De: Anaid Velasco <avelasco@cemda.org.mx>
Enviado el: miércoles, 5 de diciembre de 2018 01:15 p. m.
Para: Contacto CONAMER
CC: Gisselle García Maning
Asunto: Comentarios al expediente 04/0082/300818 Anteproyecto NOM-163-SEMARNAT-ENER-SCFI-2013
Datos adjuntos: Proyecto NOM 163 Comentarios CEMDA.pdf

COMENTARIOS DEL CENTRO MEXICANO DE DERECHO AMBIENTAL A.C. (CEMDA) AL PROYECTO DE MODIFICACIÓN NOM-163-SEMARNAT-ENER-SCFI-2013

Figura 1. Comparativo de emisiones de distintos escenarios

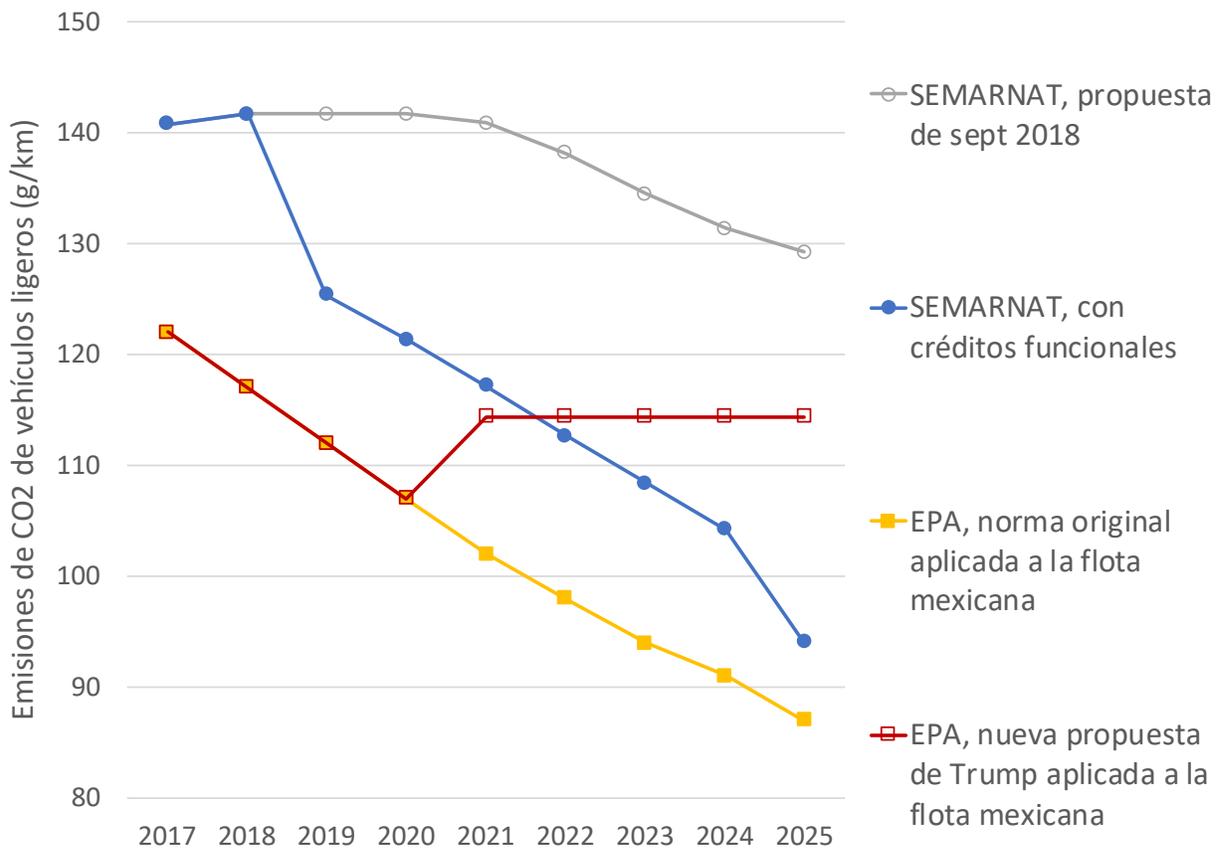
La figura 1 muestra las emisiones promedio de la flota de vehículos nuevos de pasajeros en México. La propuesta actual (línea de gris) en 2025 ni siquiera alcanza el año 2017 de la norma de EPA y es peor todavía que la propuesta de modificación de la administración del presidente Trump. Pero es posible modificar los problemas con los créditos y los mecanismos de cumplimiento y así llegar a casi la homologación con la norma original de EPA, y en cumplimiento con los compromisos al CMNUCC.

Figura 2. Comparativo de emisiones por la flota entera de vehículos de pasajeros y camionetas ligeras en distintos escenarios normativos.

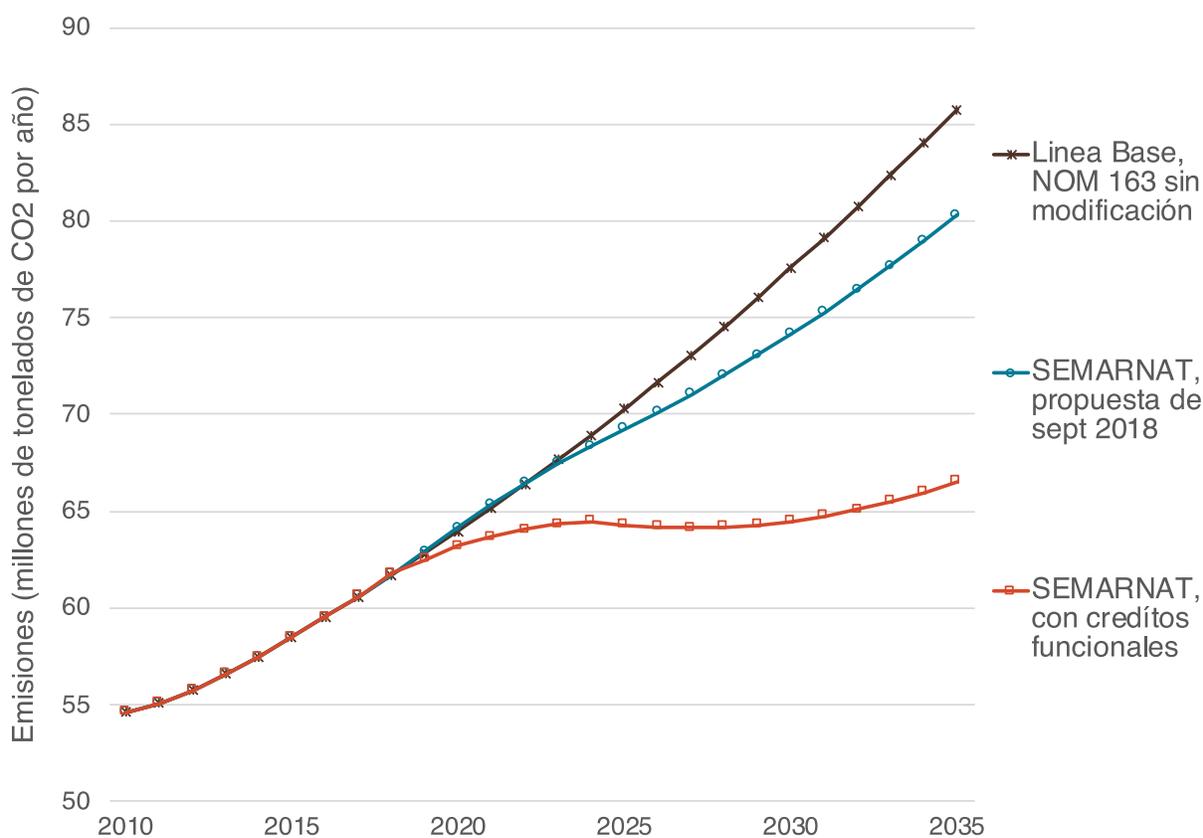
Para entender el impacto en las emisiones de la flota entera de vehículos ligeros, utilizamos la herramienta *Fuel Economy Standards Evaluation Tool (FESET)*⁶ para evaluar los resultados de la propuesta de norma actual y una versión corregida (con base en los elementos de este documento detallados en la sección II). La propuesta provee solamente una reducción del 6% en emisiones de CO₂ en el año 2035 comparadas con la línea base que sería la NOM-163 vigente sin ninguna modificación. Si los créditos y los mecanismos de cumplimiento son corregidos, la norma permitiría alcanzar una reducción del 22% en las emisiones de CO₂ de los vehículos ligeros, lo cual es equivalente al 18% de las ventas actuales de gasolina. Esta modificación está en línea con las reducciones necesarias para cumplir con los compromisos del acuerdo de París mediante su INDC. Si se corrige la norma se tendría una reducción acumulada de 154 Mt CO₂ al 2035 y 560 Mt CO₂ al 2050 y se podría comenzar a ver un declive en la curva de emisiones. Por supuesto, para mantener este progreso y cumplir con las metas al 2050 se requiere continuar con los esfuerzos más allá del año 2025.
